ПЛАСТИНЫ ОПОРНЫЕ
К УСТАНОВОЧНЫМ ПАЛЬЦАМ

Конструкция и размеры

Rest plates
for locating pins.
Design and sizesГОСТ
17776-72*Постановлением Государственного комитета стандартов Совета Министров СССР
от 6 июня 1972 г. № 1138 срок введения установленс 01.01. 1974 г.
до 01.01. 1990 г.

**Изменение № 2 ГОСТ 17776—72 Пластины опорные к установочным пальцам.
Конструкция и размеры**

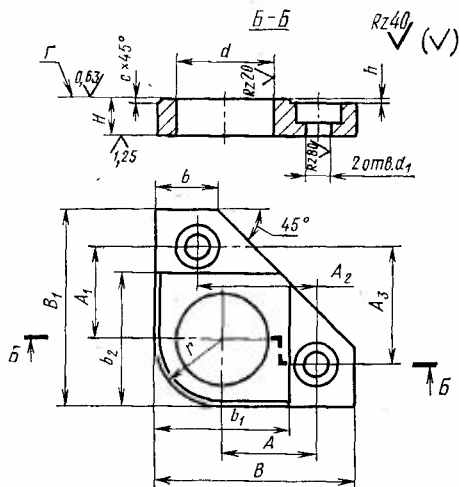
Пункт 2. Заменить параметры шероховатости: $Rz\ 40$ на $Ra\ 6,3$; $Rz\ 80$ на $Ra\ 12,5$; $Rz\ 20$ на $Ra\ 3,2$; $Ra\ 1,25$ на $Ra\ 0,8$; $Ra\ 0,63$ на $Ra\ 0,4$.
